天河智慧城综合管廊控制中心地块（AT0305规划管理单元）

控制性详细规划局部调整通告附图

审批单位：广州市人民政府
批准时间：2023年6月12日
批准文号：穗府函〔2023〕143号

原规划示意图

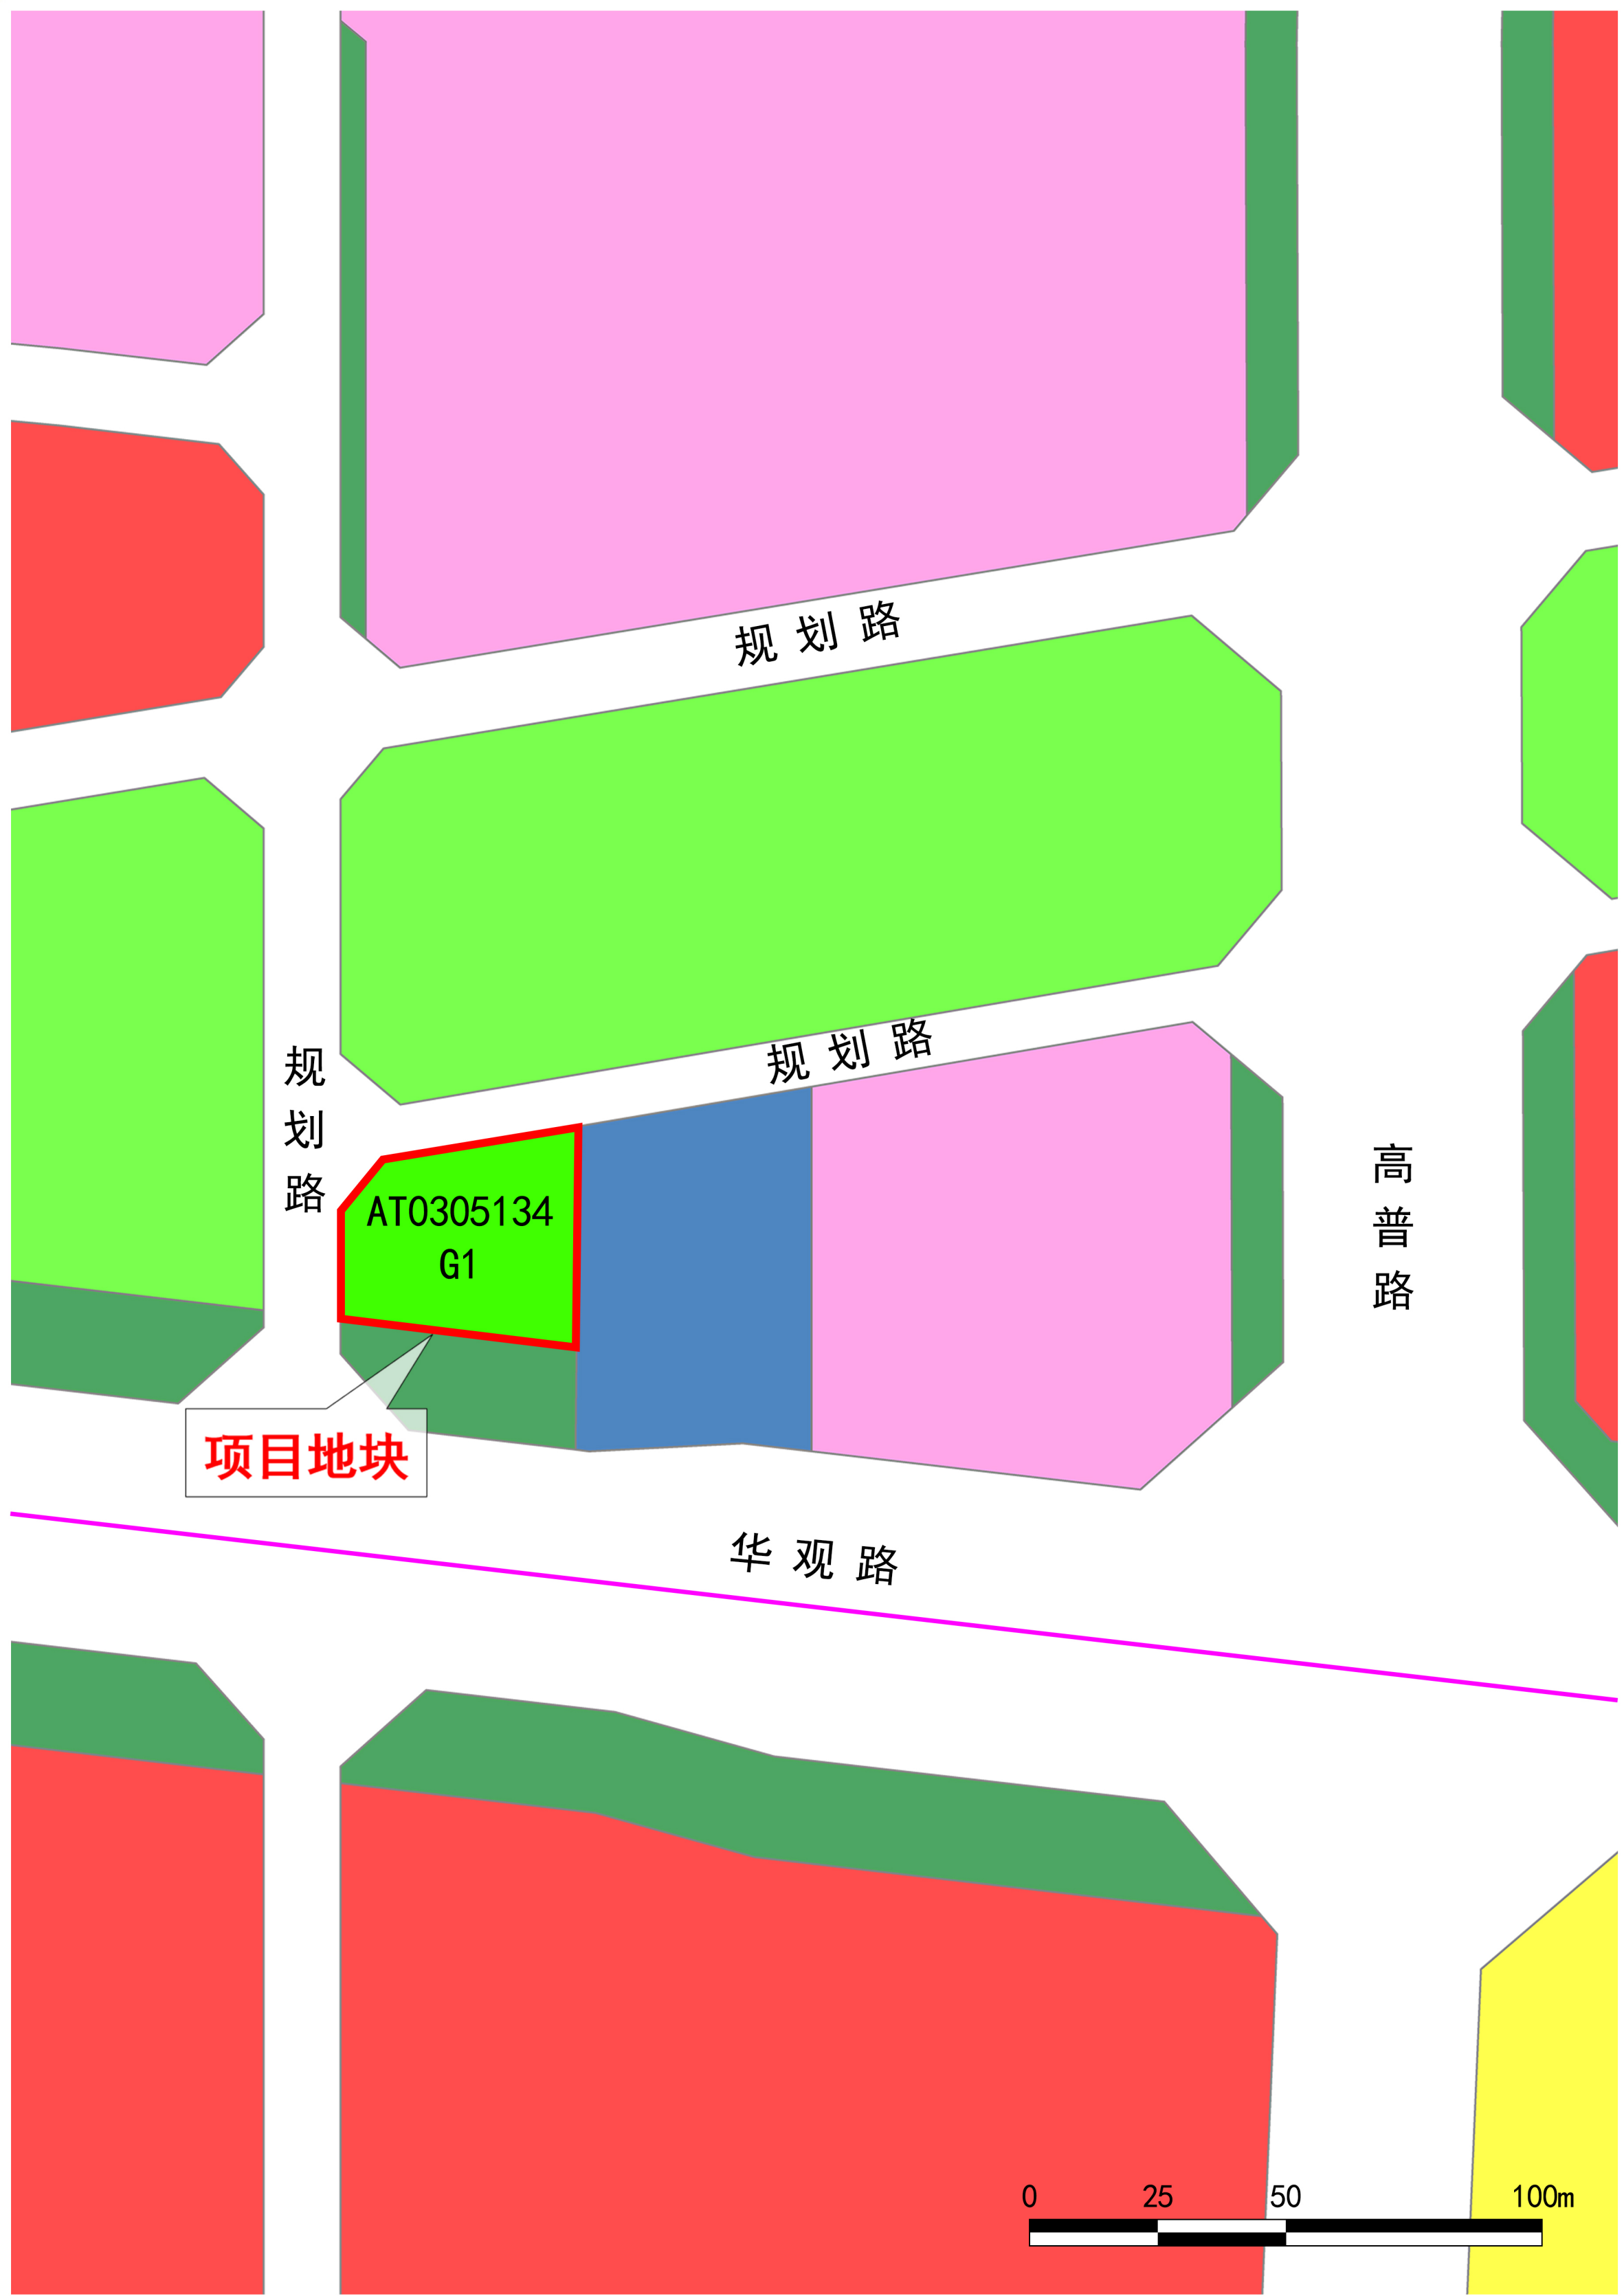
AT0305134地块用地性质由公园绿地调整为其他公用设施用地，用地面积1648平方米保持不变，设置综合管廊控制中心和展示功能。建筑面积、容积率、建筑密度等控制指标具体以立项批准文件或行业主管部门批准为准，在设计方案审查中予以明确。

绿地占补平衡地块优化后规划示意图

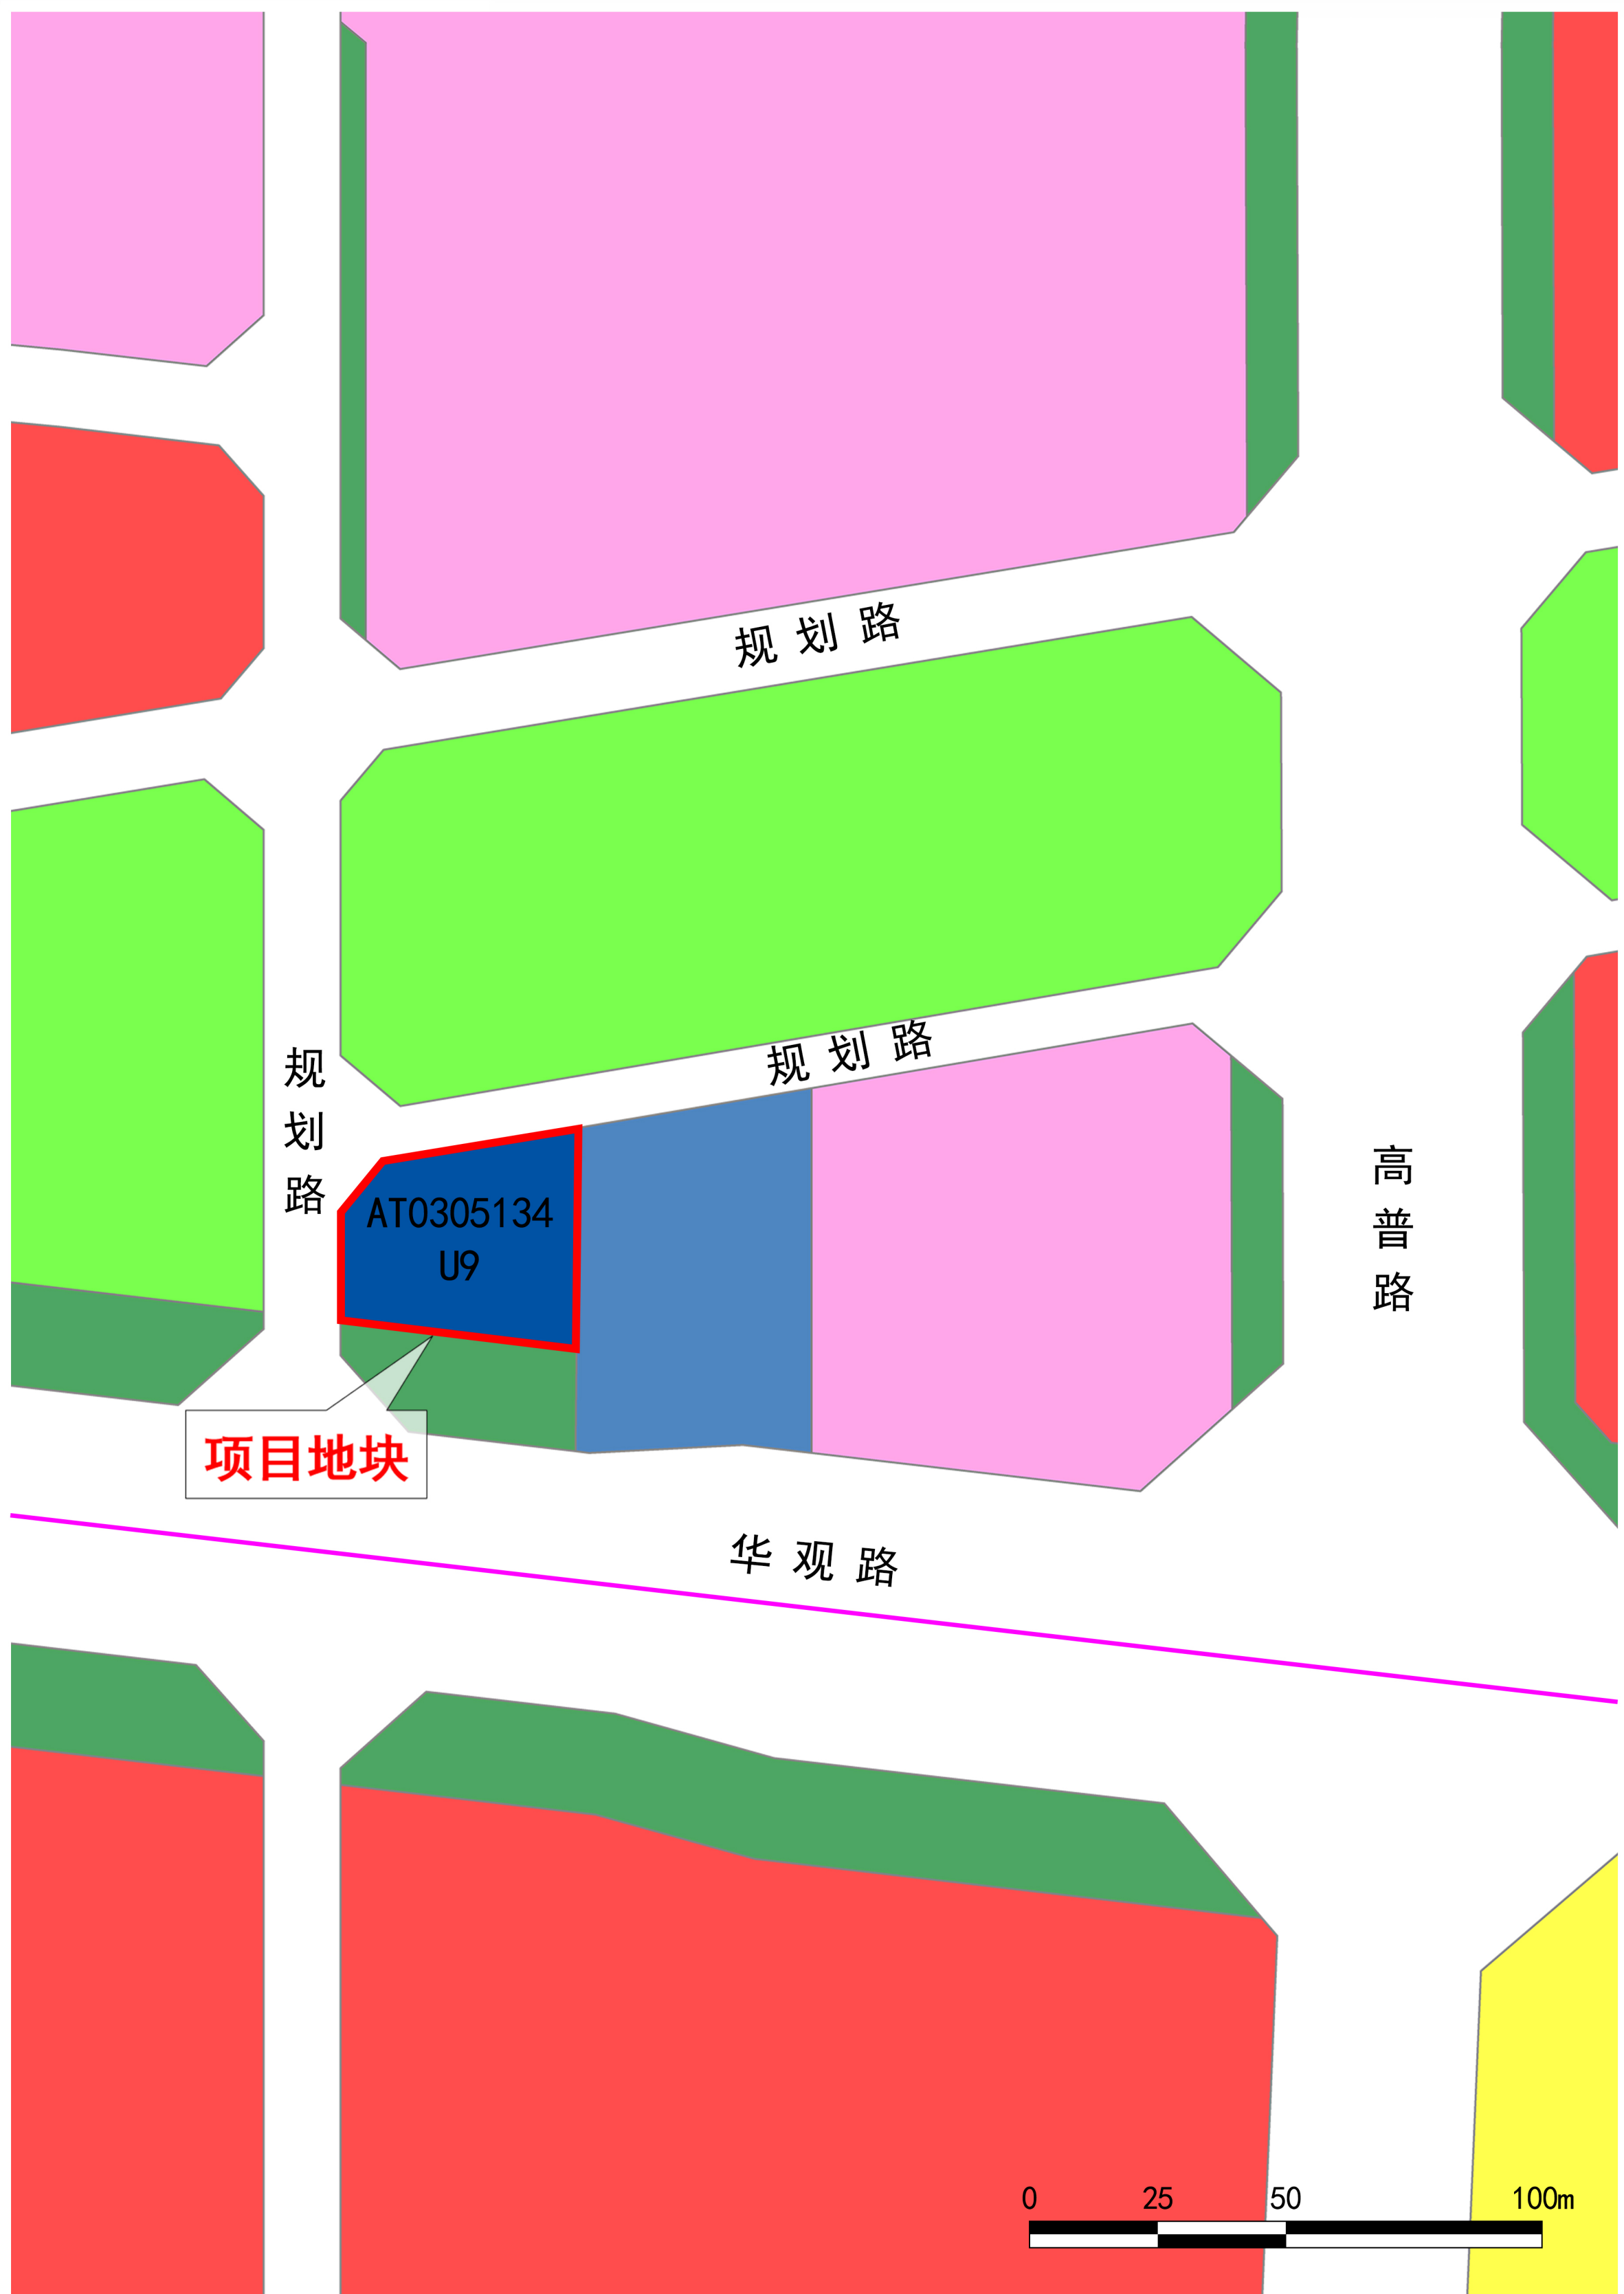
在天河区北部增补公园绿地1648平方米，满足占补平衡要求：
将AT0103024地块拆分为AT0103024地块和AT0103028地块。AT0103024地块用地面积22173平方米，按照容积率不变的原则，建筑面积由35726平方米调整至33260平方米，其余控制指标不变。AT0103028地块用地性质由村经济发展用地调整为公园绿地，用地面积1648平方米。
